1 **Avis 4 sur le document intitulé** : « Cahier des charges évaluation préliminaire-06-11-2018 »  
 2 et ses 3 annexes concernant le projet d'exploration de la mine de Salau porté par Variscan  
 3 mines envoyés par e-mail par la préfecture de l'Ariège le 9/11/2018 et les 4 annexes de  
 4 l'annexe 3 du cahier des charges transmises par e-mail par la préfecture de l'Ariège le  
 5 13/11/2018 .

#### 40 CDC

**Annexe 10 : Projet de logigramme concernant les modalités de surveillance et de métrologie de l'amiante lors de travaux souterrains (BRGM, CARSAT Rhône-Alpes, INRS)**

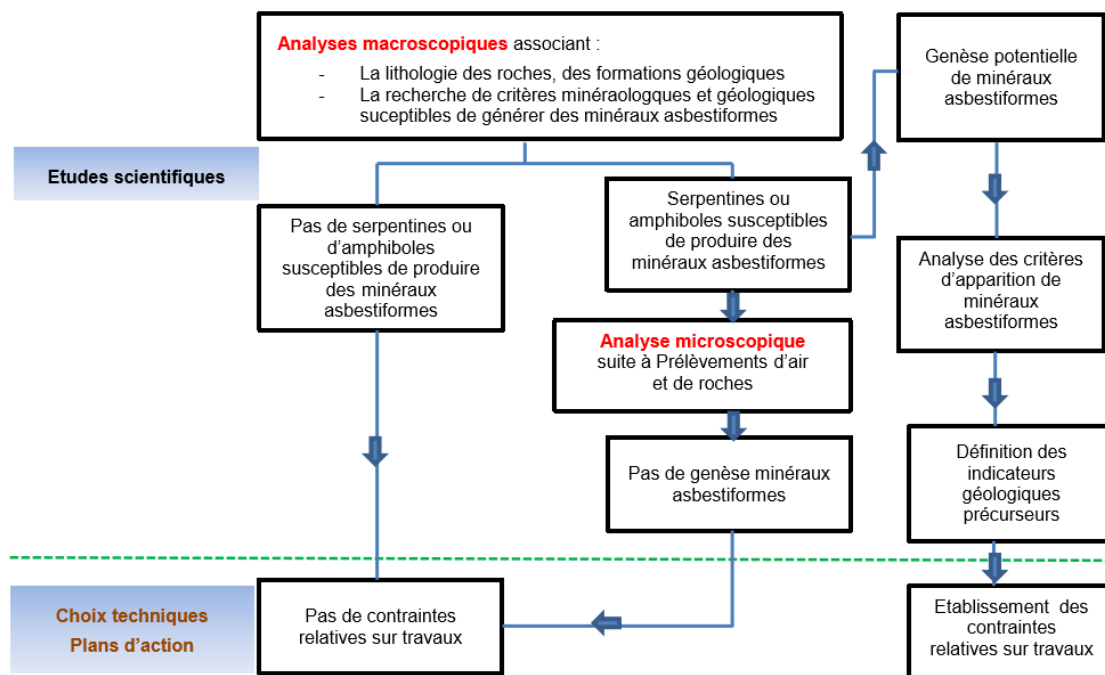
103 Elle suit, dans les grandes lignes, le logigramme (ci-dessous) proposé dans le rapport de  
 104 l'ANSES de 2015. Le CDC et l'annexe 2 gagneraient en clarté en décrivant la démarche de  
 105 Variscan mines (mine du Salat) et en s'appuyant sur le diagramme de l'ANSES.  
 106
